三亚海棠湾HT07-05-06地块项目建筑设计方案优化的 批前公示

规划变更调整内容

8#楼调整说明

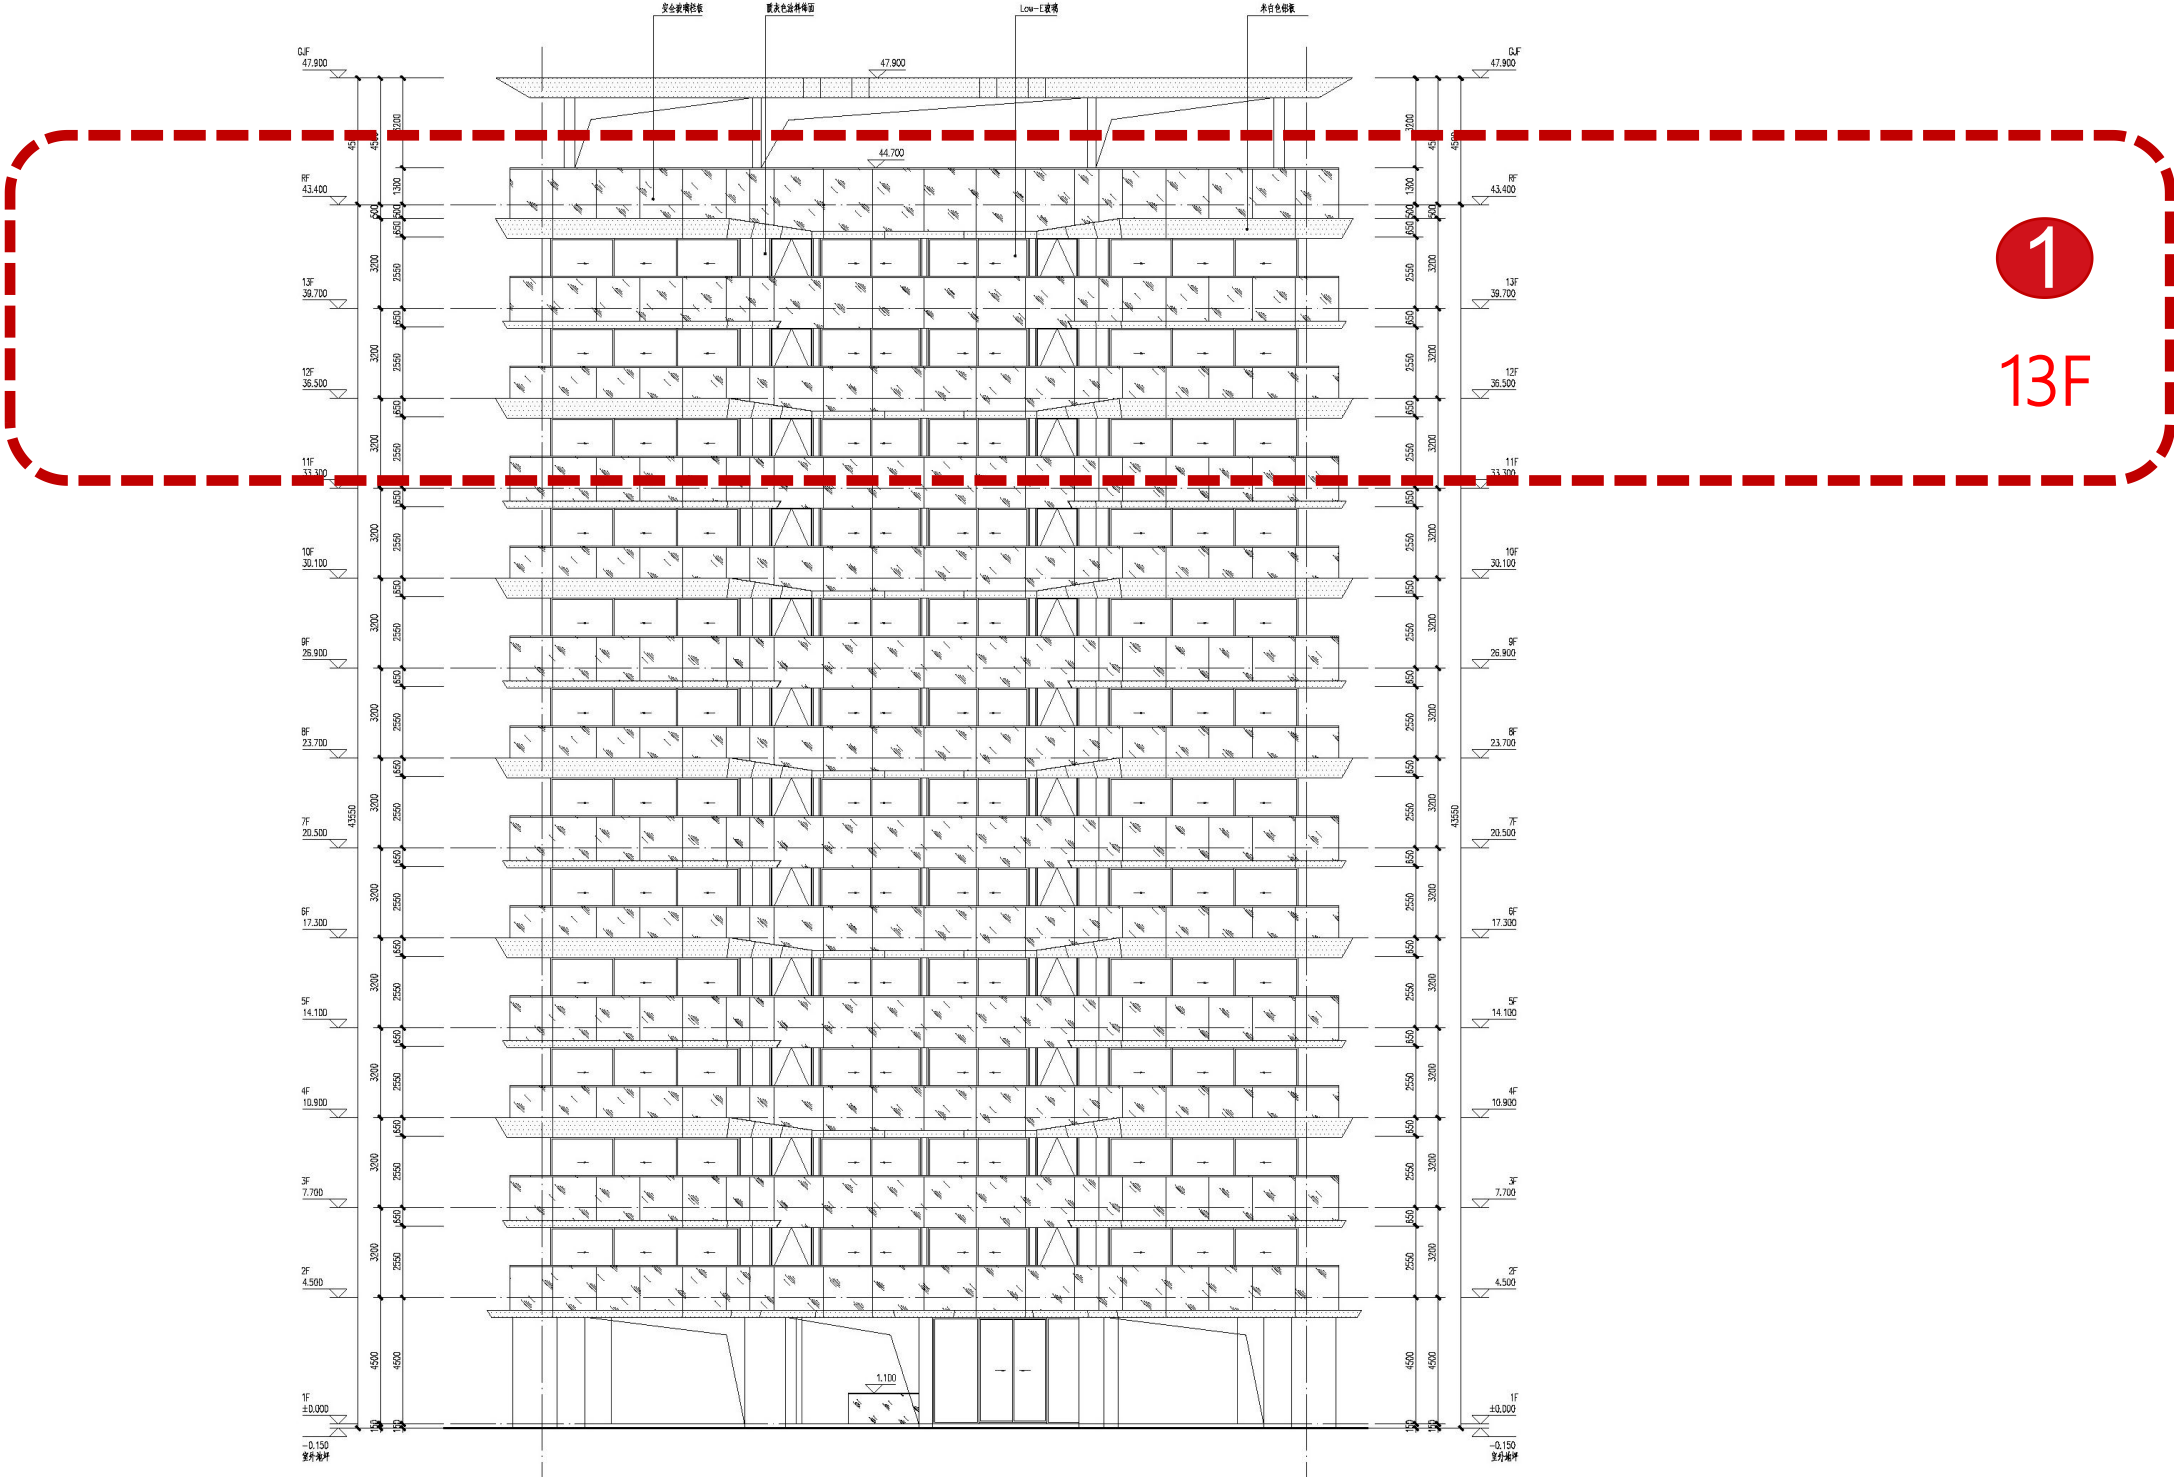
1.由原来13层调整为15层。

9#楼调整说明

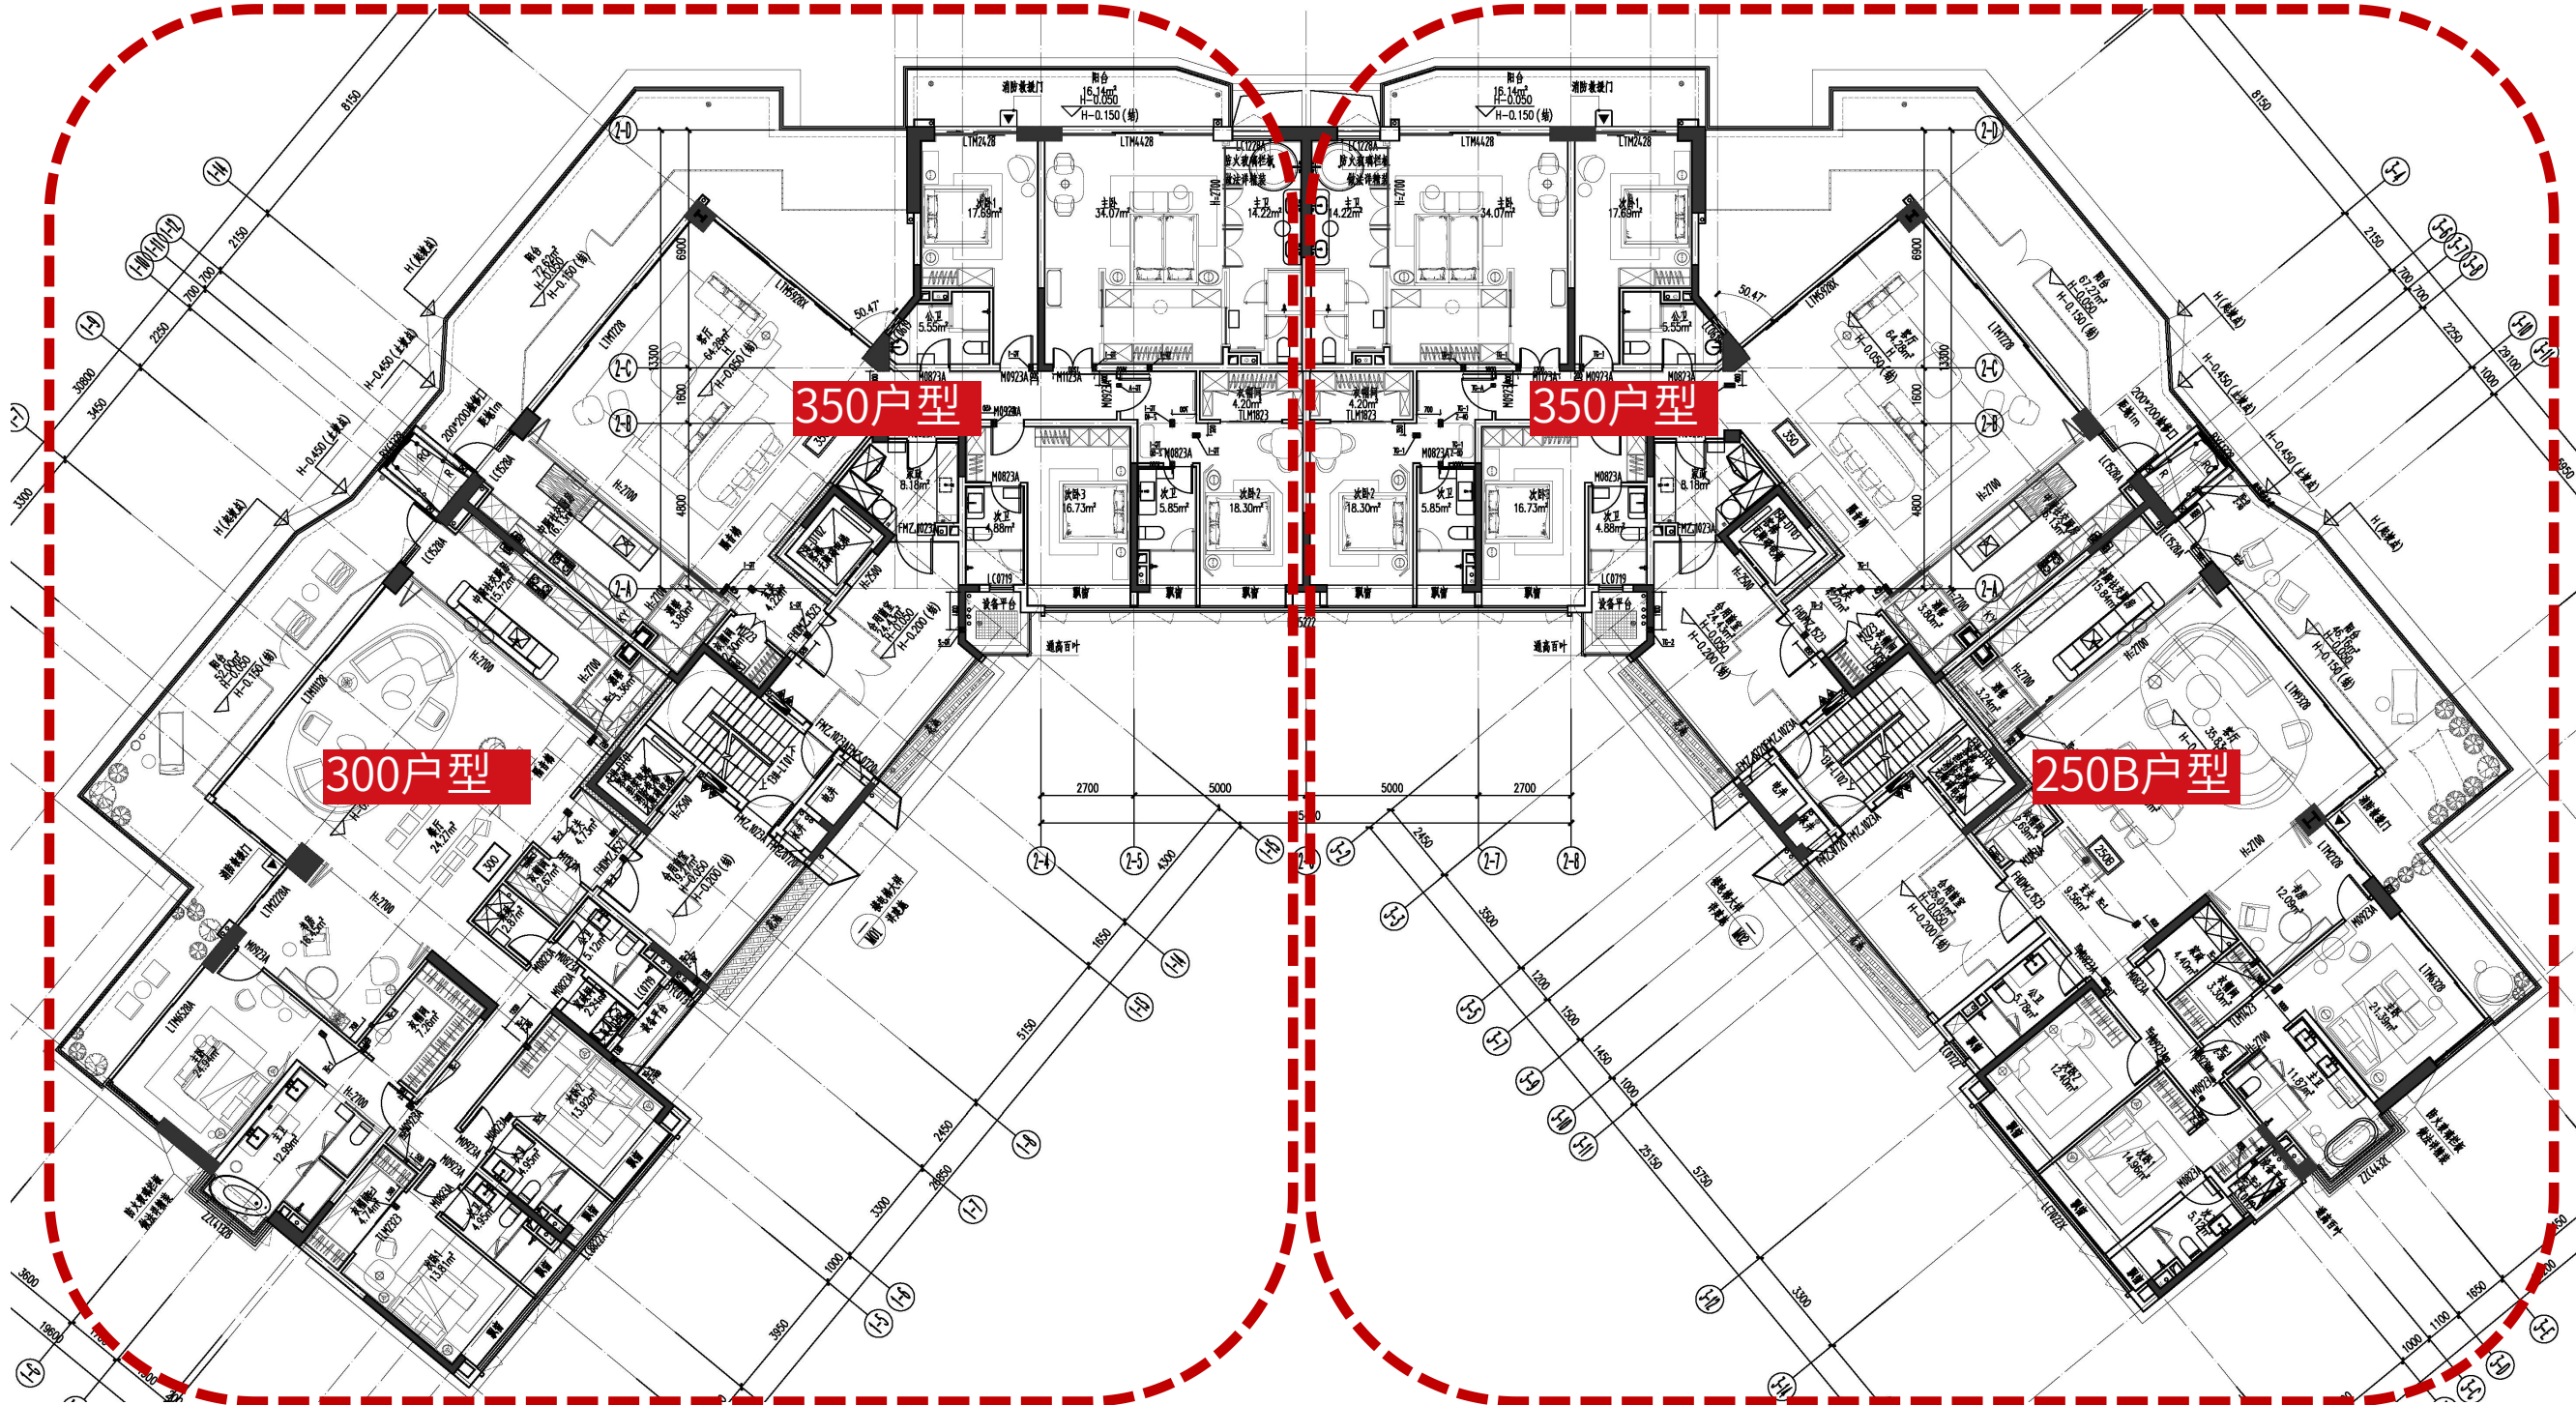
1.由原来13层调整为12层。
